対策箇所説明図

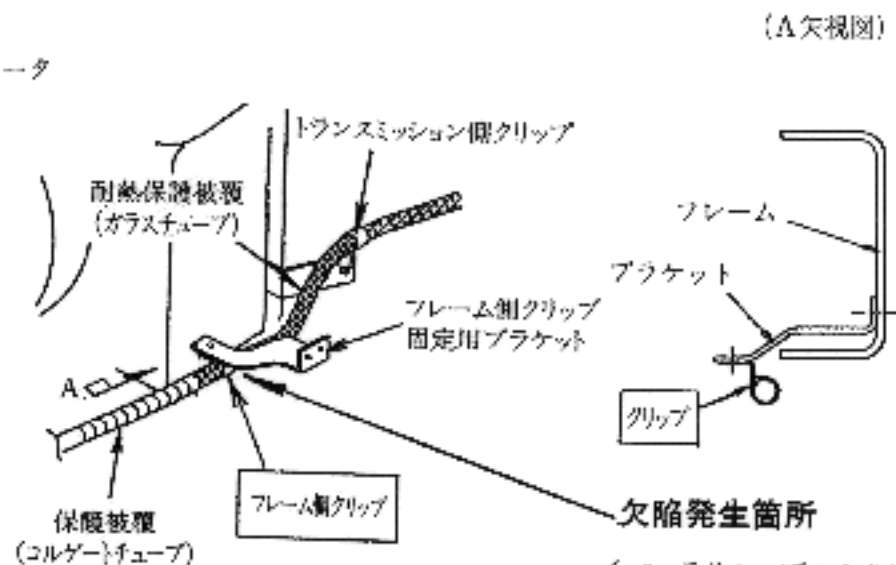
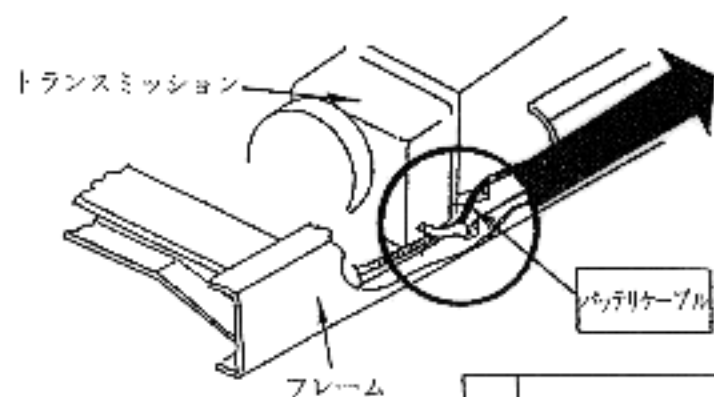
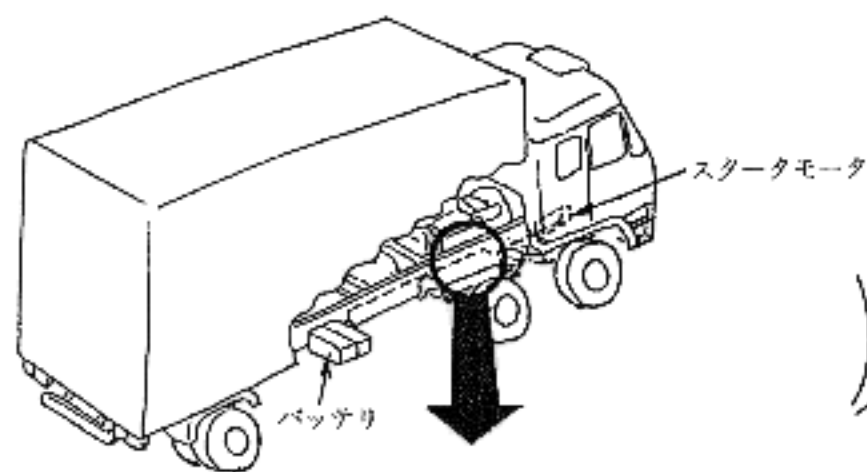
バッテリーケーブルのクリップの取付けが不適切なため、当該バッテリーケーブルの被覆が損傷する場合がある

対策前	対策後
クリップ 耐熱保護被覆 (ガラスチューブ)	保護被覆 (コルゲートチューブ) クリップ 延長部分
対策内容: バッテリーケーブルの保護被覆を延長する
